Nauhatehtaan asemakaavaan 8585 liittyvien katujen katusuunnitelmaehdotukset Lamminpään kaupunginosassa, TRE: 5573/10.03.02/2021.

Tampereen polkupyöräilijät ry lausuu mielipiteenään seuraavaa:

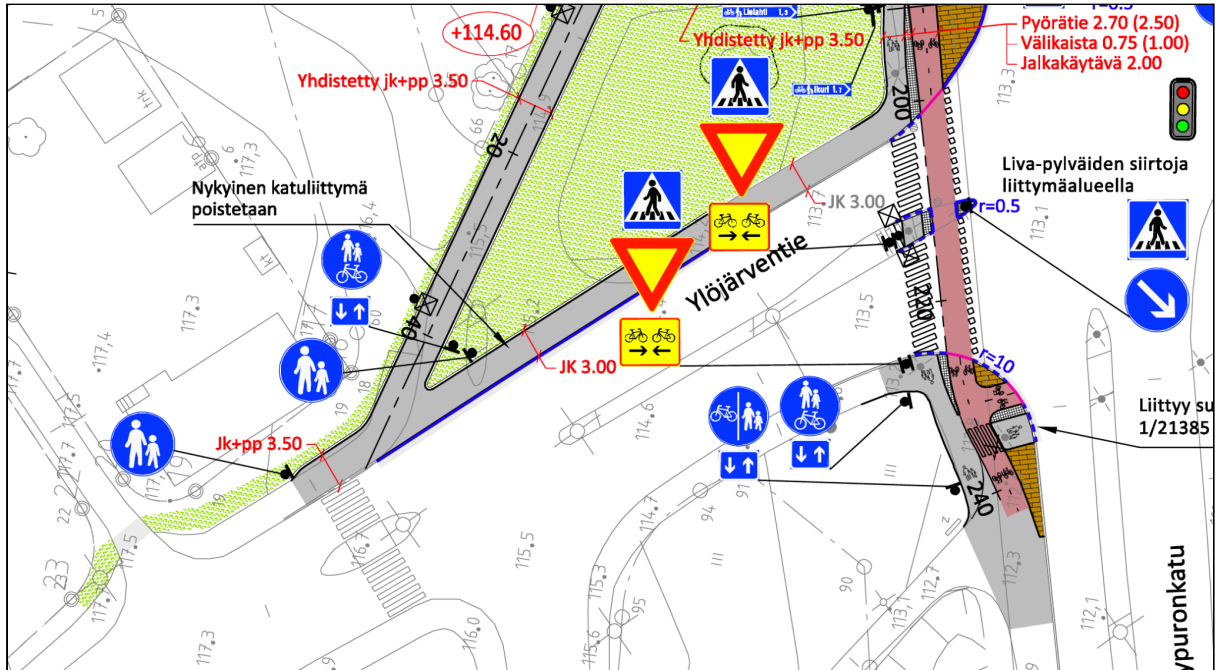
Pohjoiseen ajavan pyöräilijän on Suonsivunmutkalle halutessaan huomattava kääntä ajoissa vasemmalle siirtyäkseen ajoradalle. Jos siitä ajaa ohi, syntyy kiusaus ajaa jalkakäytävää välttääkseen seuraava liikennevaloristeys. Jalkakäytävälle voi päätyä myös vahingossa, joskin risteys on aivan oikein suunniteltu niin, että pyörätienä jatkuva suunta on havaittavissa. Sen ohjaavuutta voisi edelleen parantaa sillä, että punainen asfaltti jatkuisi

yhtenäisenä; se vähentäisi myös visuaalista tilkkutäkkimäisyyttä. Toinen tapa vähentää kiusausta kyseisellä jalkakäytävällä ajamiseen olisi järjestää yksinkertainen mahdollisuus siirtyä ajoradalle vielä siinä kohtaa, missä jalkakäytävä haarautuu.
